核能三廠耐震安全餘裕評估計畫
成果總結報告
原能會安全評估報告

行政院原子能委員會 核能管制處
中華民國 103 年 8 月

圖一：核三廠安全停機反應度控制系統

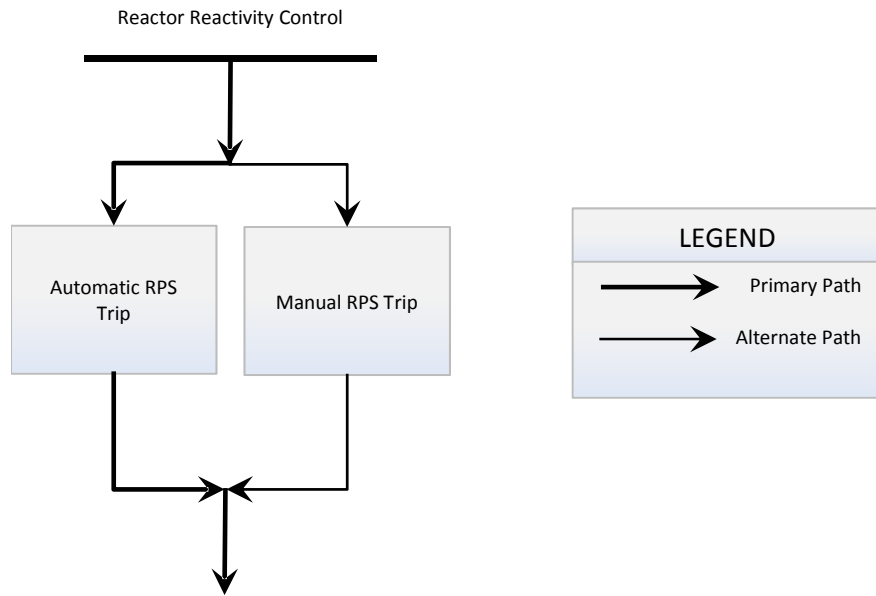
經審查小組查證台電公司所提核能三廠 SMA 總結報告第三(二) 1 節反應度控制功能，發現報告敘述控制棒「有足夠的停機餘裕，即使效能最高之控制棒無法插入仍足以控制反應度，維持在次臨界狀況。」同時亦敘述「當反應爐冷卻系統溫度下降時，需加硼以維持停機餘裕及次臨界狀態。此功能需要運作 CCP 注入硼液，水源可從燃料更換水儲存槽或 BAT...」因此提出 RAI MS-II-010，要求台電公司澄清核三廠機組由滿載運轉至冷停機狀態，是否皆能維持次臨界狀態。若需硼酸水，則僅考慮 RWST 與 BIT 之硼酸水容積與濃度是否足夠。台電公司答覆以核三廠 1 號機週期 21 爐心壽命末期為例，計算將機組帶至冷停機、Xenon free 狀態之結果如下：(1)剛停機時(HZP、100% Eq Xe 狀態)，爐心有-3,837 pcm 的停機能力。(2)停機後反應爐因為 Xe 的變化(先增後減)和爐水溫度的改變而影響反應度的變化。在沒有加硼的狀況下，假設 RCS 降溫率為 55°C/Hr，反應爐將在停機 4 小時(RCS 溫度 70°C、Xe worth -1,300 pcm)回復臨界狀態；

假設 RCS 降溫率為 27°C/Hr, 反應爐將在停機 9 小時(RCS 溫度 50°C、Xe worth -1,945 pcm)回復臨界狀態。(3)不管降溫率如何, 在停機 72 小時、RCS 溫度達 68°F時, 反應爐將達到整個停機過程中增殖因素 (Keff)最大的狀態, 此時反應爐會有+5,289 pcm 的正反應度存在。(4)要維持停機後 72 小時、RCS 溫度降低至 68°F的狀態下, 反應爐次臨界且符合停機餘裕(含扣除最強棒卡棒、1,000 pcm 停機餘裕、100 ppm 測量誤差)要求的話, 約需加硼 660 PPM 才能達成。保守起見, 以加硼 700 PPM 計算, 所需硼酸全部由 RWST(2,400 PPM) 提供, 需要 17,479 加侖的硼酸量, 約只占 RWST 總量的 3.5%, 因此 RWST 水量足以維持反應爐停機後 72 小時的次臨界所需。由於反應爐冷卻系統水量控制功能即是由 RWST 取硼酸水注入 RCS, 因此機組均得以維持於次臨界狀態。台電公司答覆說明經審查後可接受。

圖二：核三廠安全停機反應爐冷卻系統壓力控制系統

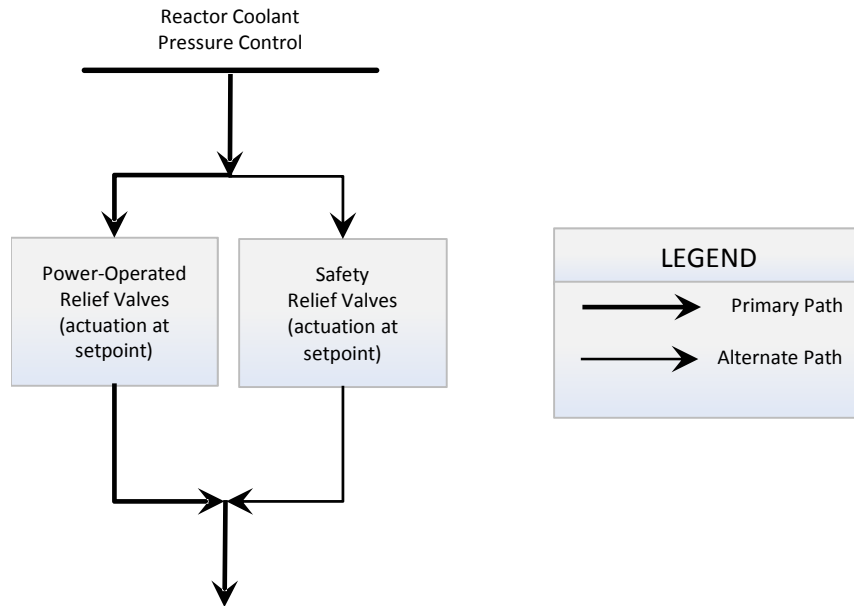
經審查小組查證台電公司所提核能三廠 SMA 總結報告第三(二) 2 節反應爐冷卻系統壓力控制功能, 發現報告說明不能依靠調壓槽噴灑系統。因反應爐冷卻系統水量控制功能選定 CCP 為動力來源, 而 Auxiliary Spray 可靠 CCP 運轉, 因此提出 RAI MS-I-003, 請台電公司說明反應爐冷卻系統壓力控制功能何不選擇 Auxiliary Spray。台電公司答覆輔助噴灑閥為空氣操作閥, 操作該閥須使用儀用空氣及非安全相關 125 VDC 電源(NK), 發生地震時可能已喪失功能, 故不選用輔助噴灑閥降壓。台電公司答覆說明經審查後可接受。

經審查小組查證台電公司所提核能三廠 SMA 總結報告第三(二) 2 節反應爐冷卻系統壓力控制功能, 發現核三廠選擇調壓槽安全閥 (SRV)為候補安全停機成功路徑, 雖然其操作不需要輔助系統, 惟 SRV 之運作係依壓力設定點而開啟或關閉, 可能形成持續開關的振盪情形, 導致如同發生 LOCA 事故, 乃提出 RAI MS-I-003 請台電公司澄

清。台電公司說明其 SRV 屬瞬開型，依 EPRI TR-105872s-Safety and Relief Valve Testing and Maintenance Guide 所述，設計特性是當壓力達設定點時即 Pop Open，且不會有 Chatter 與 Flutter 的現象；當降壓至復歸壓力時立即恢復關閉狀態，不致發生開啟-關閉的振盪現象，故可做為反應爐冷卻水系統的壓力控制。台電公司答覆說明經審查後可接受。

圖三：核三廠安全停機反應爐冷卻系統補水控制系統

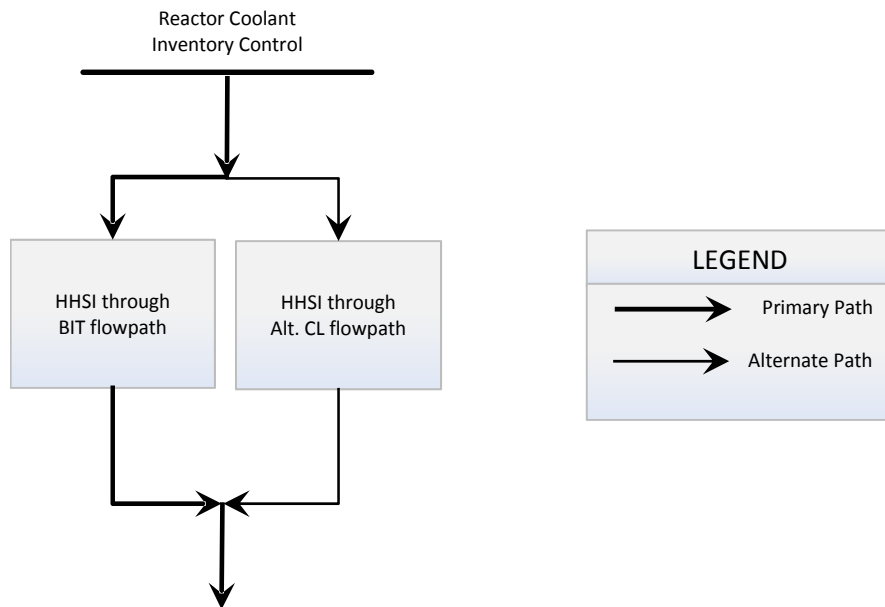
經審查小組查證台電公司所提核能三廠 SMA 總結報告第三(二)3 節反應爐冷卻系統水量控制功能，核三廠選擇到 RCS 冷端管路為候補安全停機成功路徑，且需「通過人力開啟動力閥 HV-20」。因 PRA 標準 SM-B6 要求「應確保成功路徑上被確認出的非地震失效模式與人為動作等的失效機率均夠低」，因此提出 RAI MS-I-004 請台電公司澄清。台電公司說明該操作係派員至輔助廠房 126 呎 A-1E-PH-E04-F4 的 MCC 盤送電，再由控制室人員操作開啟 BH-HV020。過程依程序書執行且操作設備位置明確，操作方式與步驟單純不複雜，運轉員訓練精熟，以人為操作 BH-HV20 開啟之失效率非常低，符合 SM-B6 的標準。類似問題如：RAI MS-I-005 之圍阻體再循環汲水池隔離閥 BH-HV005, 008、RAI MS-I-009 之 AFW 流量控制閥 AL-HV113, 114, 115，及 RAI MS-I-0010 之調壓槽動力釋壓閥 AB-PV501, 502, 503, 504, 505, 506。審查小組針對前述需人為操作之安全停機成功路徑，要求報告內應有專章彙整說明，台電公司已於修訂報告內增加表列。台電公司答覆說明經審查後可接受。

經審查小組查證台電公司所提核能三廠 SMA 總結報告第三(二)3 節反應爐冷卻系統水量控制功能，發現使用相同之組件「HHSI」，因 PRA 標準 SM-B2 指出：「替代路徑所使用的組件也與主要成功路徑不同」，乃提出 RAI MS-I-006 請台電公司說明。台電公司答覆於注

水階段(Injection Phase)，考量單一主動元件故障，為確保系統可靠性，CCPs 兩串須連通；於長期冷卻循環階段(Recirculation Phase)，考量單一被動元件故障，須確保兩串有獨立性，CCPs 兩串須隔離。反應爐冷卻系統水量控制功能利用 HHSI 一串，即 CCP B 串經由 BIT 的冷端補水路徑為主要安全停機成功路徑；另一串 HHSI，即 CCP A 串經由 BH-HV020 的冷端補水路徑為後補安全停機成功路徑。基本上 HHSI 泵有兩台以上(A、B、S 台)，任一路徑皆至少有兩台 HHSI 泵可支應，若需隔離亦可以手動隔離。審查小組針對前述需手動隔離之安全停機成功路徑，要求報告內應有專章彙整說明，台電公司已於修訂報告內增加表列。台電公司答覆說明經審查後可接受。

圖四：核三廠安全停機餘熱移除系統

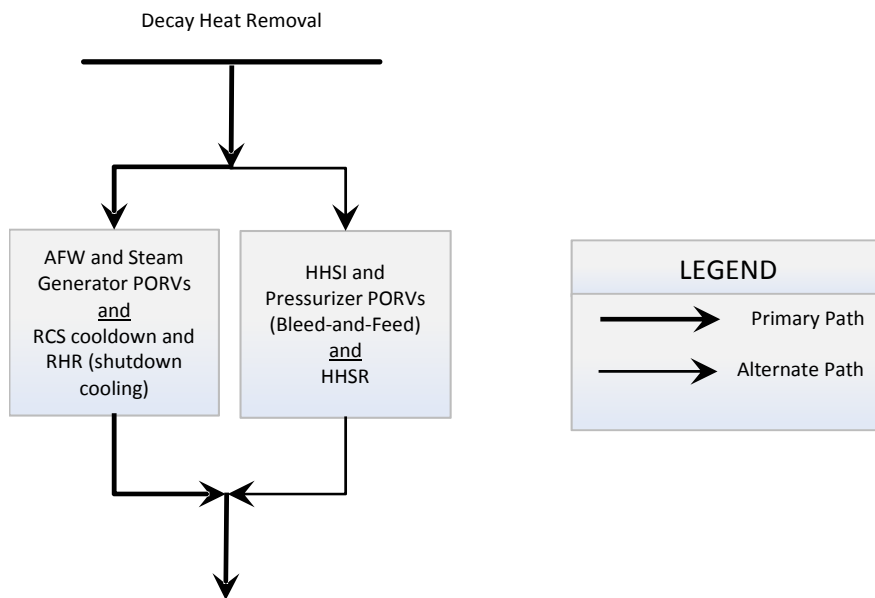
經審查小組查證台電公司所提核能三廠 SMA 總結報告第三(二) 4 節餘熱移除功能，發現使用相同組件「PORV、RHR」，因 PRA 標準 SM-B2 指出：「替代路徑所使用的組件也與主要成功路徑不同」，乃提出 RAI MS-I-006 請台電公司說明。台電公司答覆餘熱移除功能中，主要安全停機成功路徑為使用輔助飼水系統移除熱量，待反應爐冷卻水溫度降至低於 176°C 時，再由餘熱移除系統一串路徑執行降溫至冷停機狀態。而後補安全停機成功路徑先使用 CCP 及 PZR PORV 執行 RCS Bleed 及 Feed 的冷卻方式，待溫度降至低於 176°C 時，再由圍阻體再循環集水池取水，經餘熱移除系統一串路徑冷卻，持續降溫至冷停機。降至冷停機狀態有兩串組件系統設備(即 RHR A/B 串)，故符合 SM-B2 要求，移除衰變熱主要路徑可不限定使用何串，當主要路徑已選定一串時，則另一串則為替代路徑，故主要與替代路徑未有使用相同組件的狀況。至於出口連通閥 BH-HV014, 011，於長期冷卻循環階段(Recirculation Phase)，考量單一被動元件故障，為確保兩串有獨立性，RHR 兩串需手動隔離。審查小組針對前述需手動隔離

之安全停機成功路徑，要求報告內應有專章彙整說明，台電公司已於修訂報告內增加表列。台電公司答覆說明經審查後可接受。
